PRONUNCIAMIENTO N° 042-2025/OECE-DSAT

Entidad : Universidad Nacional de Piura

Referencia : Licitación Pública N° 2-2024-UNP-1, convocada para la “*Adquisición de equipamiento de laboratorio en el (la) escuelas profesionales de Medicina humana, Enfermería, Obstetricia, Psicología y Estomatología de la facultad de ciencias de la salud de la Universidad Nacional de Piura, distrito de Castilla, provincia de Piura, departamento de Piura*”

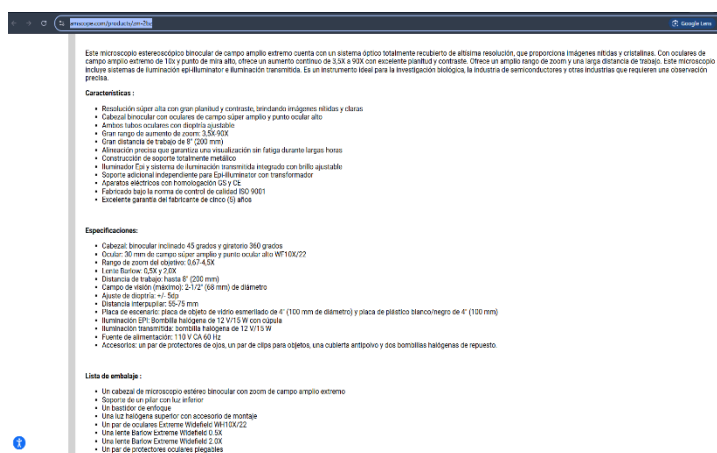
Remisión de la documentación de validación de mercado donde se determinó la pluralidad de las marcas "Amscope", "Optika" y "Leica", con capacidad de cumplir las especificaciones técnicas.

Desde la perspectiva del área usuaria, la identificación de las marcas "Amscope", "Optika" y "Leica" como capaces de cumplir con las especificaciones técnicas,

incluyendo la disponibilidad de placas de vidrio y blanco/negro con un diámetro mínimo de 90 mm o superior; se realizó a través de una **investigación técnica preliminar en la web**.

ESTEREOSCOPIO BINOCULAR – MARCA AMSCOPE

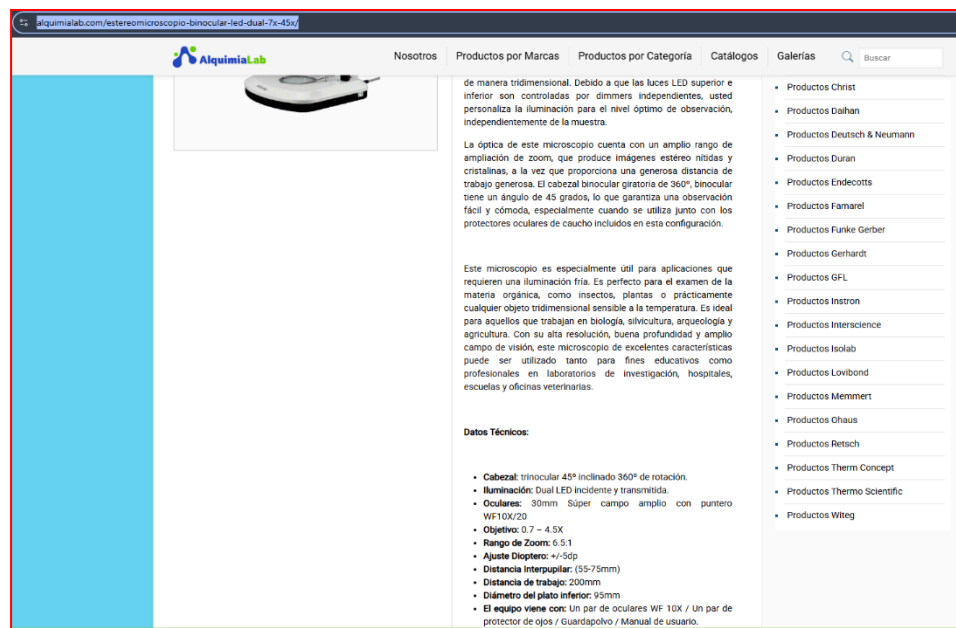
- **Amscope:** A través de la revisión de su catálogo y fichas técnicas disponibles en línea:

Como se puede evidenciar en los enlaces web suministrados y los pantallazos adjuntados, se constató que ofrecen modelos de estereoscopios que incluyen o pueden ser configurados con placas de vidrio y blanco/negro con un diámetro superior a 90 mm.
